## 【再評価】農地整備地区（氷見上部、道場、大頭）の質問 1

## 【再評価】農村地域防災減災事業（西祖谷２期地区）の質問

## 【再評価】農村地域防災減災事業（西祖谷２期、稲村３期、玉津・下島山、大月地区）の質問（１／２）

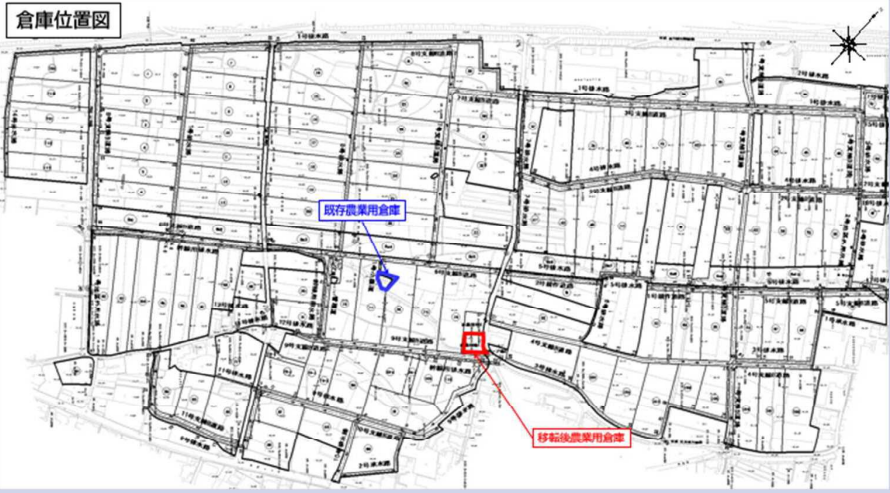
| 項目   | 内容                                                                                                              |
|------|-----------------------------------------------------------------------------------------------------------------|
| 質問内容 | 氷見上部地区、道場地区、大頭地区の説明資料のページ【参考 3】のタイトルが「担い手農家等の年齢構成」となっているが、これは認定農業者という意味か、それとも農地を持っている方なのか、それともこの中には家族経営の方もいるのか？ |

| 項目   | 内容                                                                                                              |
|------|-----------------------------------------------------------------------------------------------------------------|
| 回答   | 「認定農業者」となり、家族経営の方もおられるようです。                                                                                     |
